Danlí, 15 de agosto de 2020

**OFERENTES PROCESO SDO-OBRAS-ESMUEJIL-001-2020**

Por este medio estamos dando respuesta a las preguntas recibidas sobre el proceso SDO-OBRAS-ESMUEJIL-001-2020, “**Construcción de Centro de Acopio de Granos**”, A continuación, las preguntas y respuestas:

Hoja  
8de8

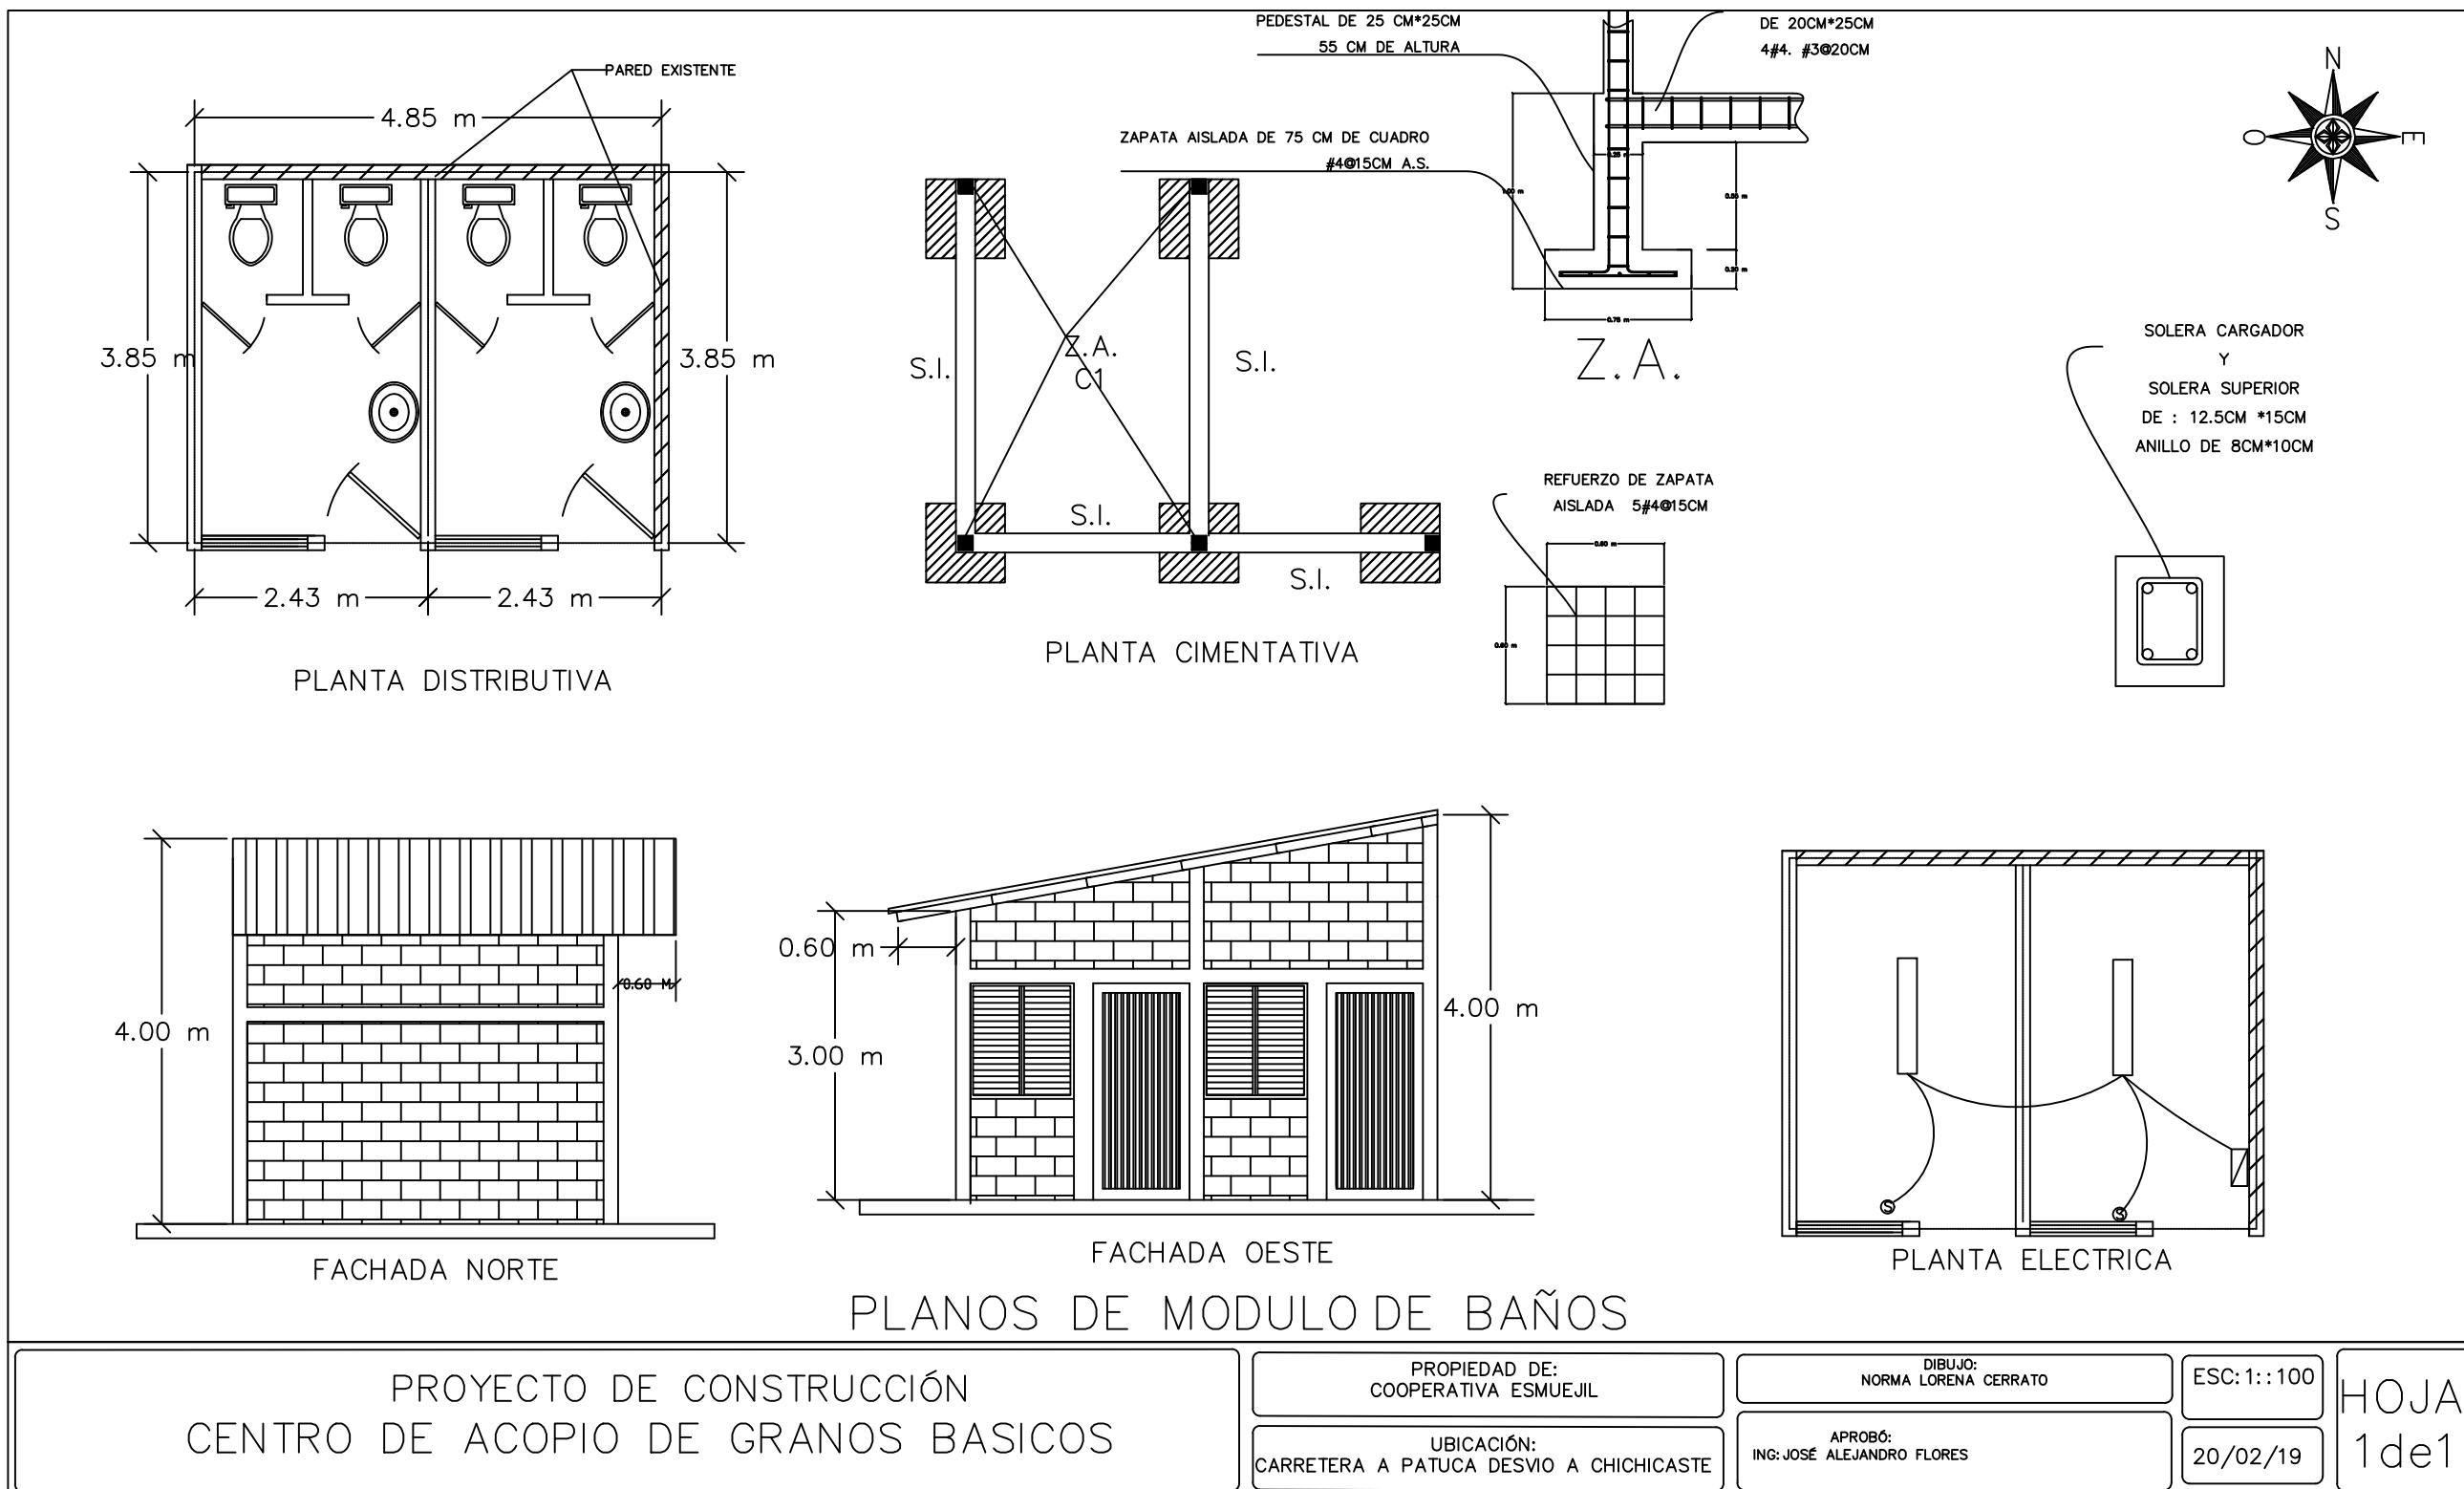
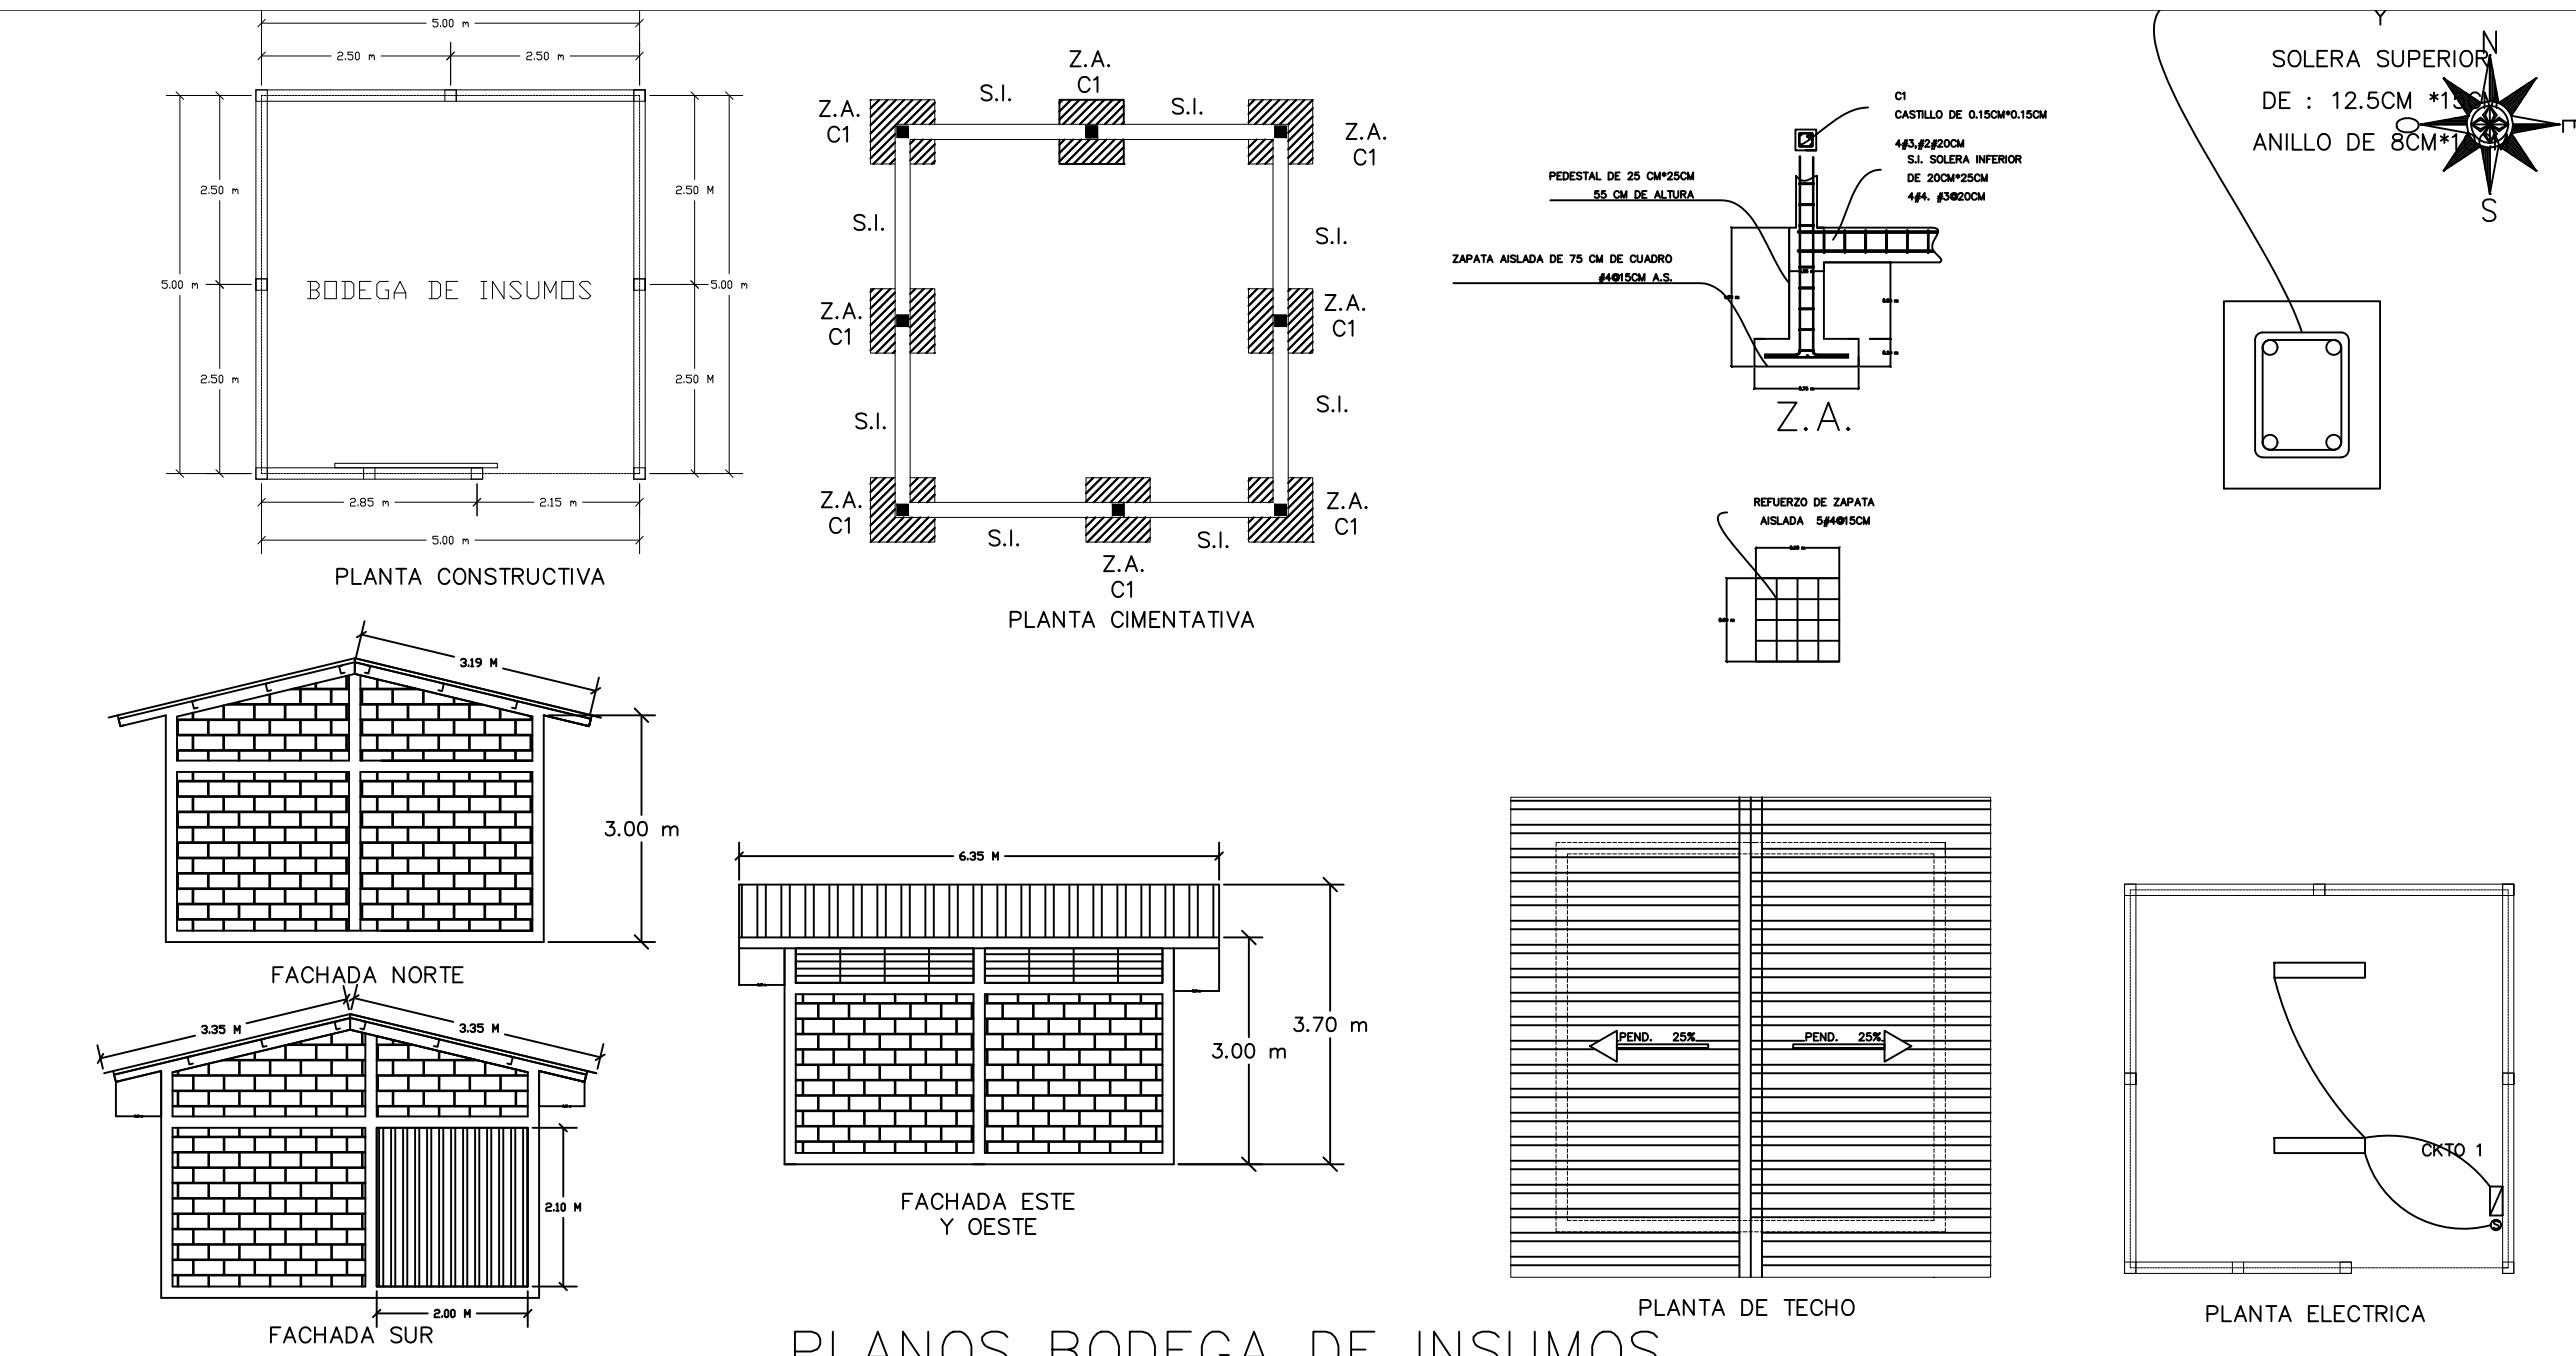
<p>a adecuada de otros trabajos, será movidas como parte del trabajo sin costo adicional para el dueño.</p> <p>A razón de ejemplo:</p> <p>El plano de instalaciones eléctricas hoja 8/8 no nos muestra:</p> <ul style="list-style-type: none"> <li>1 altura de colocación de panel de control</li> <li>2 altura de colocación de tomacorrientes dobles polarizados</li> <li>3 altura de colocación de lámparas de techo interiores (el edificio mide 14 mt de altura)</li> <li>4 ubicación y altura y tipo de apagadores de lámparas</li> <li>5 tipo de ductería, si será PVC eléctrico, de que tipo shd 20, shd 40</li> <li>Si será ductería metálica, si será ductería flexible, poliducto etc. etc.</li> <li>6 el tipo de cable a utilizar, y sus respectivos calibres.</li> <li>7 la forma de aterrizaje de los tomacorrientes dobles polarizados</li> <li>8 si existen, ubicación de banco de varillas de polo a tierra, distanciamiento, profundidad mínima y tipo de fusión.</li> </ul>	<p>4.- La ubicación y altura y tipo de apagadores de lámparas y los apagadores locales individuales en el lado del cierre de las puertas y en caso de discrepancia entre los planos eléctricos y arquitectónicos, se consultará al Supervisor para la ubicación definitiva, la altura de los apagadores será de 1.2 m, y los apagadores serán de polaridad sencilla.</p> <p>5.- La ductería que se usara es Durman flex de <math>\frac{1}{2}</math> pulgada,</p> <p>6.- El tipo de cable a utilizar es calibre 10, para la cantidad de cables deben calcularse de acuerdo con los diseños eléctricos.</p> <p>7.- Los tomacorrientes se caracteriza por tener tres puntos de conexión, el de fase, vivo o positivo, el neutro o negativo y el de tierra física, es muy importante el uso de estos tomacorrientes.</p> <p>8.- Las instalaciones de Energía eléctrica ya existen a nivel de la bodega, lo que se hará son ampliaciones a la conectividad existente solamente para las instalaciones nuevas por construirse, a nivel de ubicación de lámparas, interruptores y tomacorrientes, haciendo las adecuaciones requeridas y visualizadas en los planos adjuntos y otras que se pondrán de acuerdo con el supervisor de la obra.</p>
